DIAGNÓSTICO DEL NIVEL DE IMPLEMENTACIÓN DE LA NORMA NTC 6047 "ESPACIOS DE SERVICIO AL CIUDADANO EN LA ADMINISTRACIÓN PÚBLICA" EN ÁREA DE ATENCIÓN AL CIUDADANO EN EL DISTRITO TURÍSTICO Y CULTURAL DE CARTAGENA DE INDIAS, CON EL FIN DE IDENTIFICAR AVANCES, BRECHAS Y ACCIONES DE MEJORA

Equipo de Secretaría General - Atención al Ciudadano – Sede Biblioteca Jorge Artel

Cartagena, noviembre de 2025

Responsable del Diagnóstico: Ingesa Consultores

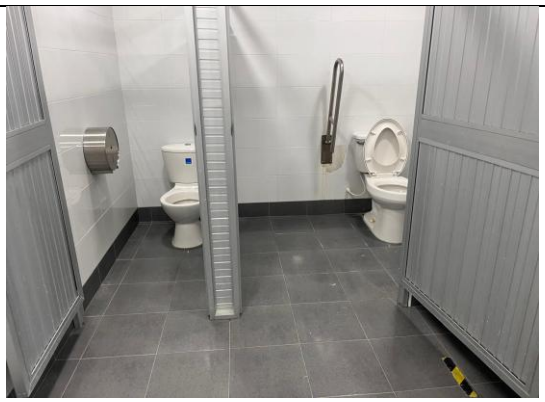
El ingreso al punto de atención al ciudadano no cuenta con rampa para personas discapacitas que se encuentren en silla de ruedas.
	El ingreso al edificio cuenta con rampa y se encuentra demarcada con pintura. El edifico cuenta con un parqueadero con capacidad, pero no se encuentra señalizado ni demarcado, tampoco se encuentra definido parqueadero especial para personas discapacitas.
	Cuentan con baños para personas discapacitas que usan silla de ruedas. Donde se evidencia barandas, espacio para movilizar la silla de rueda y ancho de la puerta adecuada para el ingreso. El lavamanos no tiene la altura libre requerida de 70 cm desde el piso a la parte inferior, impidiendo que el usuario de silla de ruedas pueda acercarse lo suficiente al grifo y al desagüe. Los desagües visibles de los

lavamanos también ocupan el espacio libre de las rodillas. Los grifos visibles son de mando de rosca tradicional, lo que requiere agarre de pinza y torsión para abrirlos o regularlos. Esto es inaccesible para personas con limitación en la movilidad de las manos. El dispensador de jabón está ubicado a una altura que puede ser demasiado alta para una persona en silla de ruedas.

Figura 34. Altura de mostradores adecuada para usuarios de sillas de ruedas y personas de pie

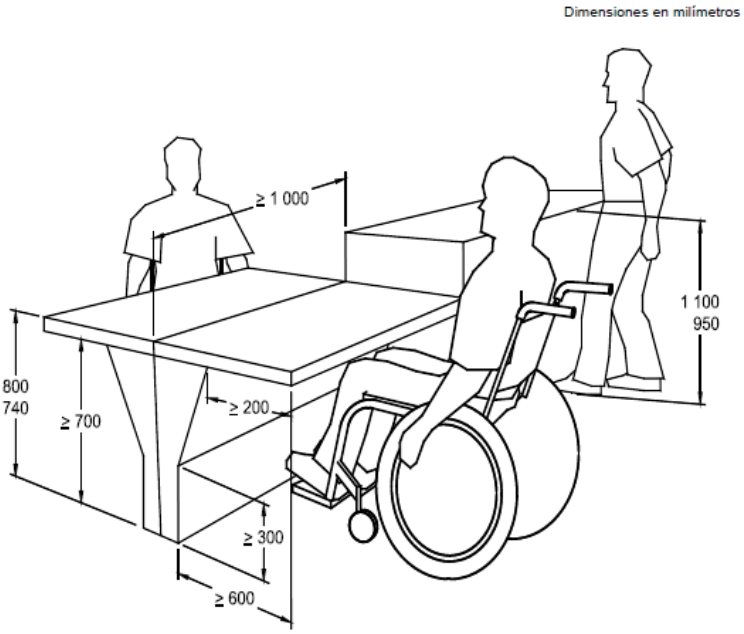
- Demarcación y distribución de espacios parta personas en sillas de rueda y/o movilidad reducida.

- El nivel de la ventanilla debe estar entre 740 mm a 800 mm desde el suelo. El espacio libre por debajo de las rodillas debe ser mínimo de 700 mm.

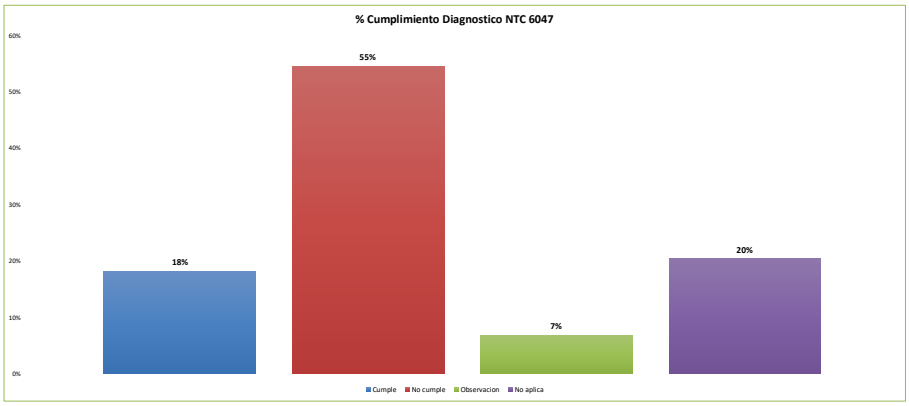
No se visualiza señalización de emergencia, no se evidencia extintor, camilla y botiquin, en el punto de atencion al ciudadano.

El ingreso al punto de atención al ciudadano no cuenta con rampa para personas discapacitas que se encuentren en silla de ruedas.
El ingreso al edificio cuenta con rampa y se encuentra demarcada con pintura.
El edifico cuenta con un parqueadero con capacidad pero no se encuentra señalizado ni demarcado, tampoco se encuentra definido parqueadero especial para personas discapacitas.

Cuentan con baños para personas discapacitas que usan silla de ruedas.
